栄出入口・西渡り線及び南渡り線 整備に関する意見交換会

令和3年1月15日

名古屋市

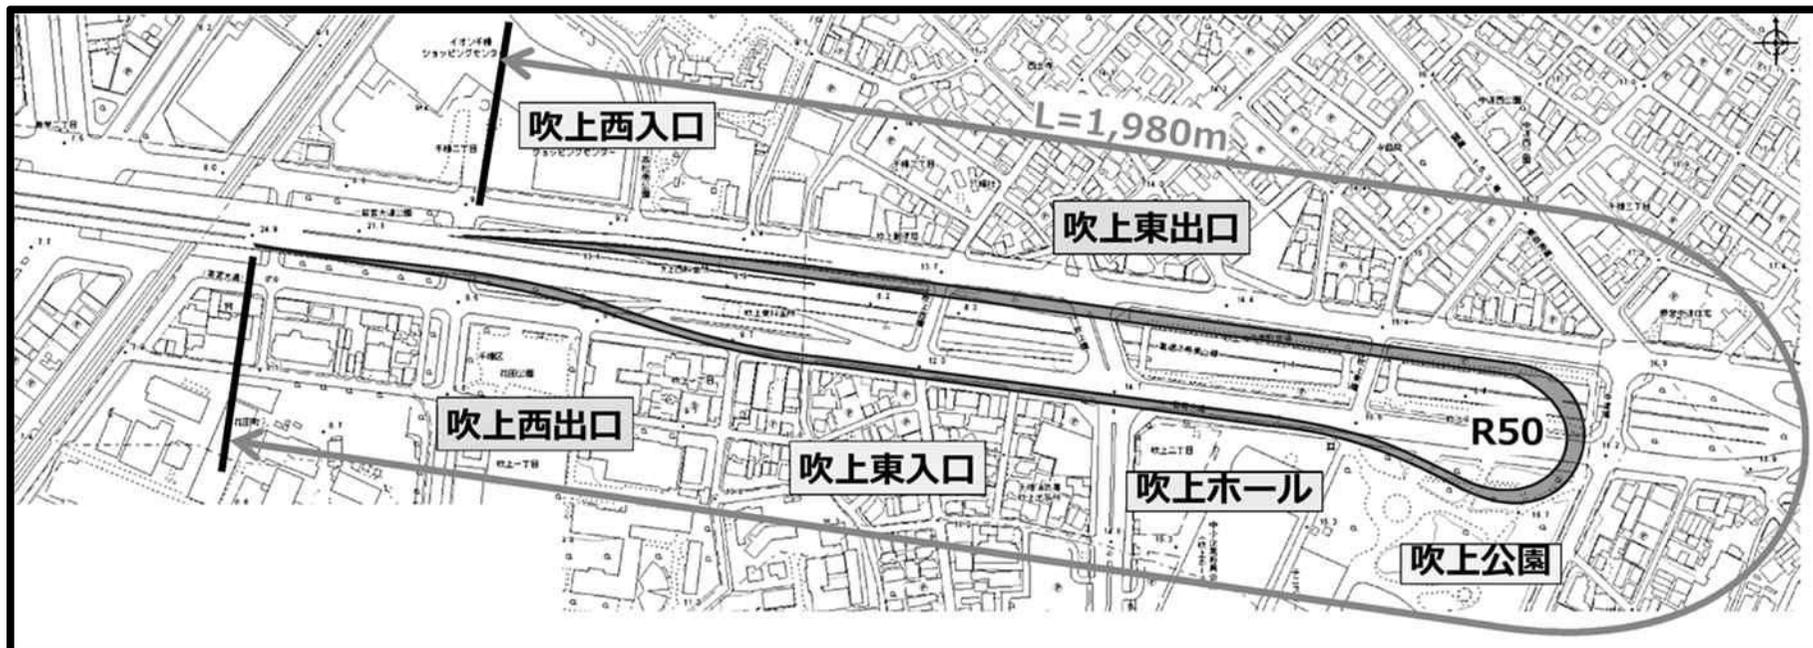
○ 西渡り線、南渡り線の建設を中止し、吹上にUターン路をつくるべき。

⇒ 利便性、事業性、安全性、環境面、施工性などから総合的に判断し、計画しております。
